改善箇所説明図

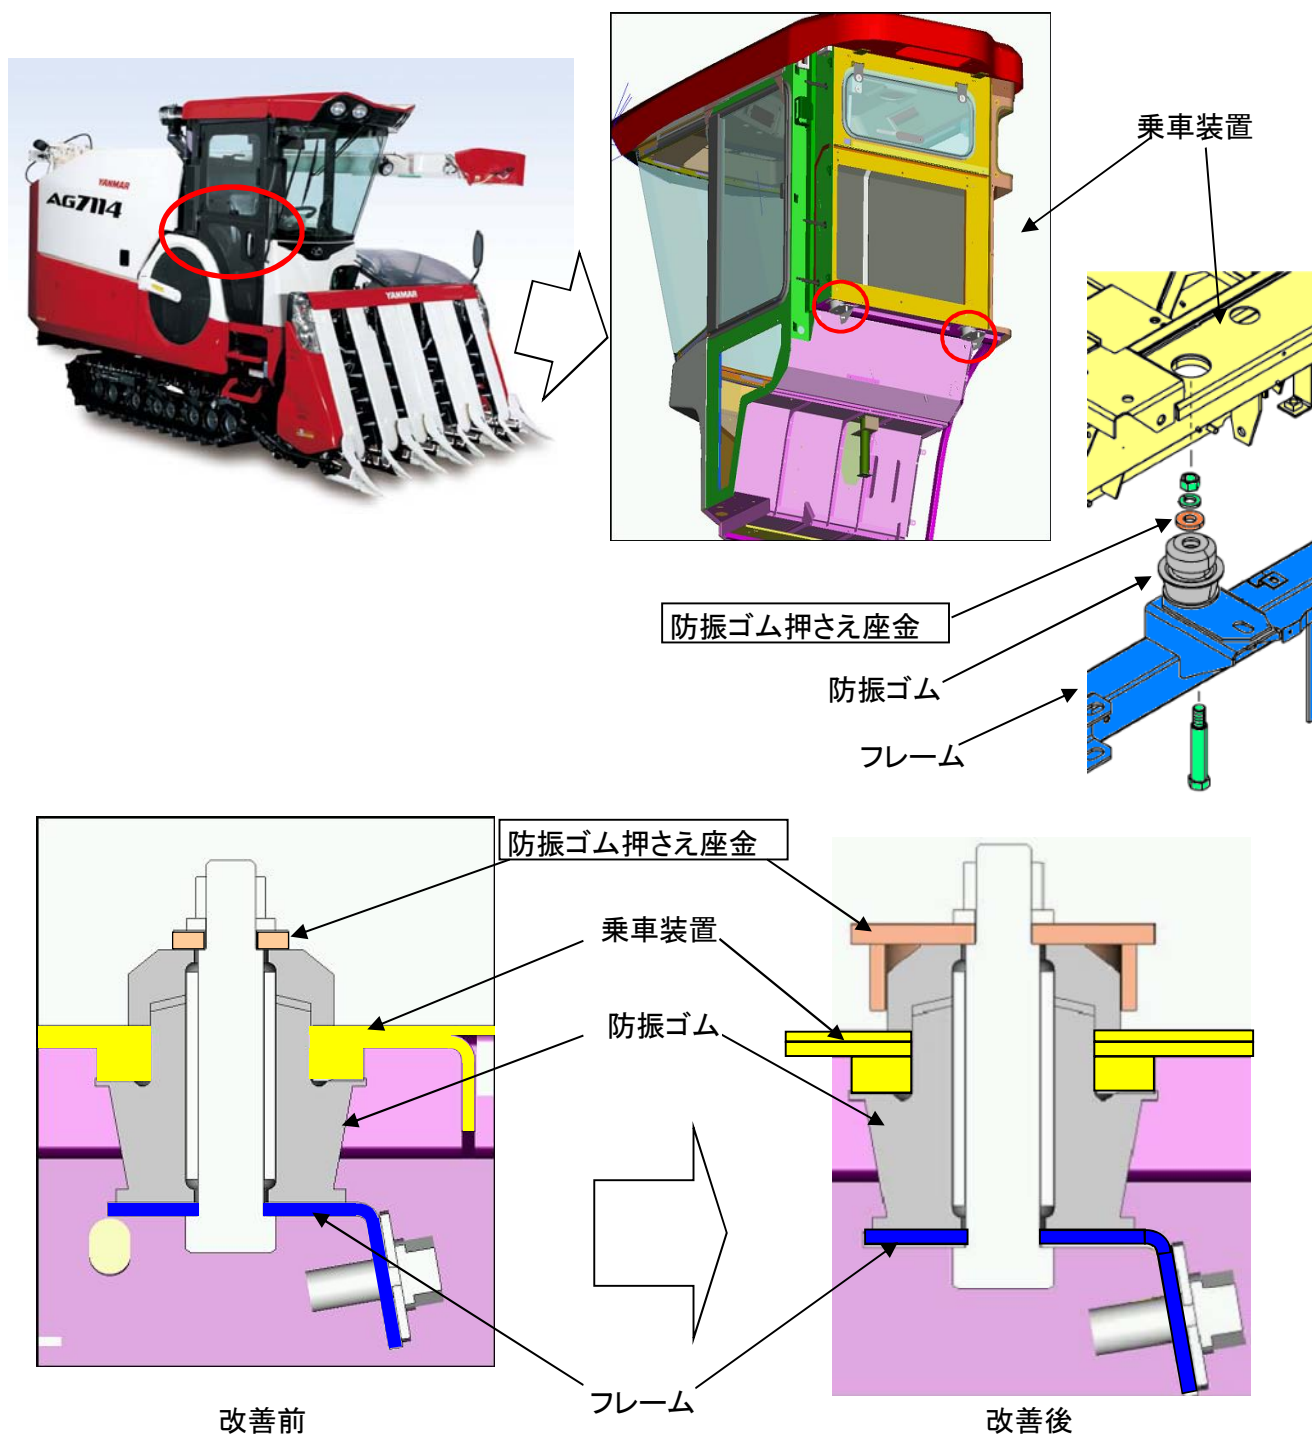
不具合発生箇所

乗車装置後部の防振支持部において、防振ゴムの押さえ座金の形状が不適切なため防振支持部が抜け出るものがある。このため、急停止した場合にキャビンが前方に傾くおそれがある。

改善内容

全車両、防振ゴムの押さえ座金を対策品に交換する。

交換部品を示す。

キャビン室内右前下部の、機体No横に青色のマークを貼り付ける。
